Réponse de l'Association des habitants du quartier de la Tambourine (AQT) concernant les propositions présentées par les services d'urbanisme de l'Etat et de la Commune de Carouge et de leurs mandataires lors de la séance du 6 mars 2013 à la Maison de Quartier (MQC).

Nos réponses se réfèrent à la fois à la prise de position de l'AQT du 28 novembre 2012 et des synthèses contenues dans le document du Citec du 6 mars 2013.

- bâtiment G

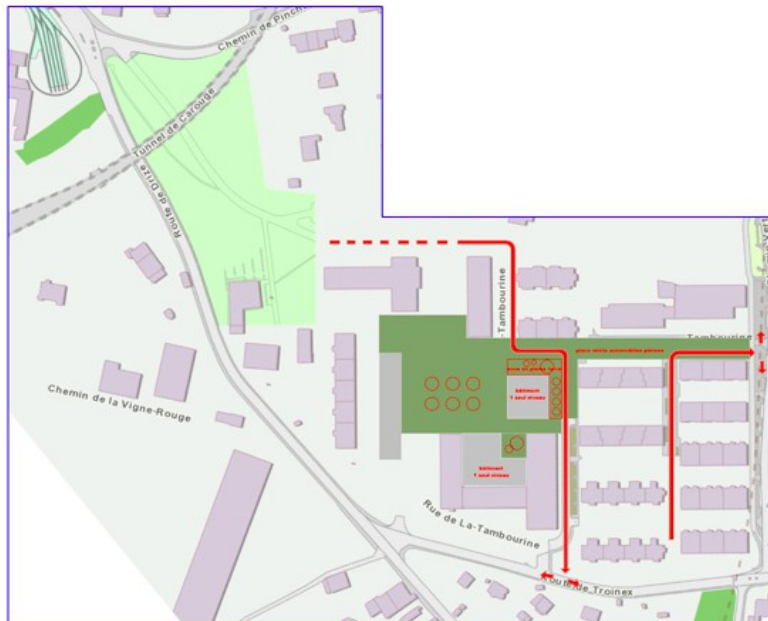
Cette construction au sud de la place centrale doit « se nicher » dans la butte existante tout en laissant un retrait d'au minimum 4 mètres de la route pour préserver une zone en pleine terre où une rangée d'arbres de grandes tailles pourrait être plantée et où les arbres déjà existants puissent être conservés. Une entrée, sorte de pavillon, à la hauteur de la route peut toute fois être prévue comme entrée haute au bâtiment affecté aux activités de proximité mais qui ne compterait qu'un seul niveau.

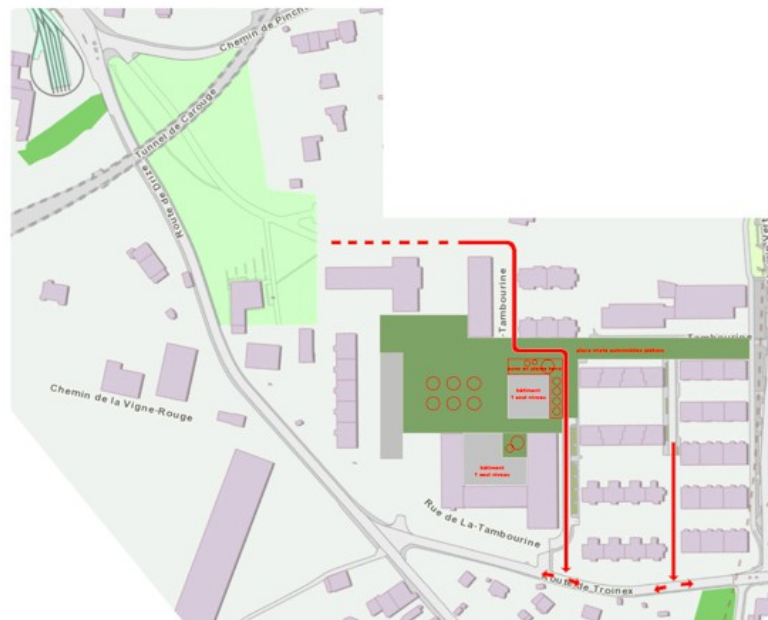
La variante avec accès 1+3 (voir schéma en bas de page) et avec coupure devant l'école retenue par les mandataires pose deux problèmes. Pour accéder aux parkings souterrains des immeubles bruns (venants de l'entrée 1) et pour accéder aux parkings souterrains des immeubles de la Cooplog (venants de l'entrée 3) les voitures coupent, croisent les chemins utilisés par les enfants pour aller à l'école.

Utiliser l'entrée 4 par le parc du bas permettrait de résoudre le problème pour les immeubles bruns, mais il faudrait à ce moment maintenir du trafic motorisé dans cette partie. Solution qui n'a pas été retenue après discussion.

Par contre, de troquer l'entrée 3 par l'entrée 1 et pouvoir ainsi éviter toute circulation motorisée devant l'école apparaît comme la solution idéale.

Notre choix se porte donc sur la variante 1+2. L'AQT est consciente que cette solution n'a pas les faveurs de la Direction générale de la mobilité (DGM). Malgré cela, cette variante s'impose comme une évidence et ceci même pour les membres de la Cooplog qui devront renoncer à la petite place de jeux.

Bien que très partagée, en cas d'obstacles insurmontables à la réalisation de la variante 1 +2, l'AQT est d'accord d'entrer en matière sur la variante 1+3 aux conditions suivantes :

- Il faut maintenir la **zone piétonne** entre le chemin Vert et la place centrale. Les voitures qui doivent traverser cet espace pour accéder aux parkings souterrains circuleront avec une vitesse adaptée comme le font les voitures qui doivent rejoindre leur parking privé situé dans une zone piétonne. - Nous sommes donc opposés à une vitesse 30 km/h telle qu'elle est marquée dans le schéma de circulation à la page 20. L'aménagement de cet espace nécessite la plus grande attention.

- L'**entrée** dans le périmètre par les portes 1 et 2 (ou 3) est **strictement contrôlée et limitée** aux ayants droits, c'est-à-dire, aux locataires des parkings (et visiteurs annoncés).

- **Les places de parking** en surface qui ne sont pas réservées ni pour les visiteurs ni pour les personnes à mobilité réduite sont **supprimées**. Les voitures et motos des personnes qui ont à faire dans le quartier sont dirigées vers les parkings publics construits en lien avec le bâtiment B des HEG.

Pour toutes les entrées/sorties prévues du périmètre 1, 2 (ou 3) est impérativement demandé la possibilité de tourner à gauche ET à droite.
